不 具 合 箇 所 説 明 図

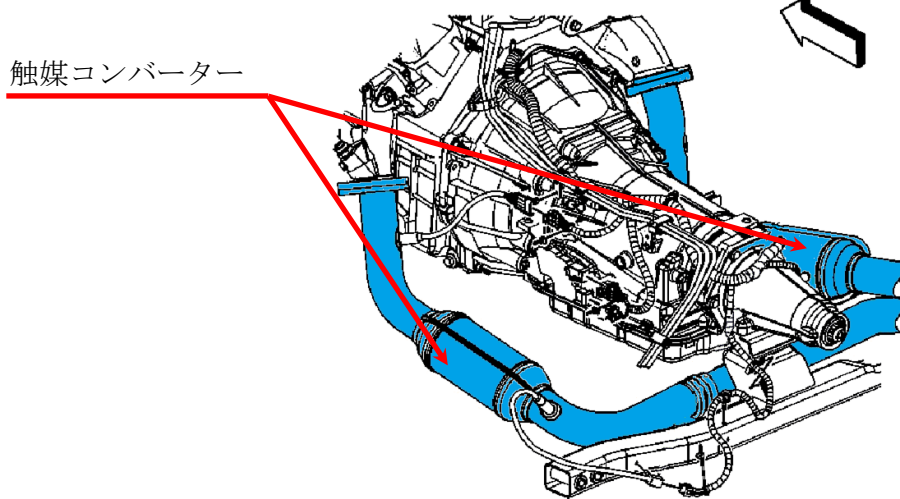
不 具 合 発 生 箇 所

触媒コンバーター

触媒コンバーターの製造時の異物混入及び触媒コンバーター内部の固定不良のため使用過程において触媒コンバーター内部が破損し、内部から異音が発生するおそれがある。その状態で使用した場合、排気ガス浄化性能が低下し、メーター警告灯が点灯する。

全車両、触媒コンバーターを良品に交換する。

左ストラット部分に黄色ペイントを塗布する。
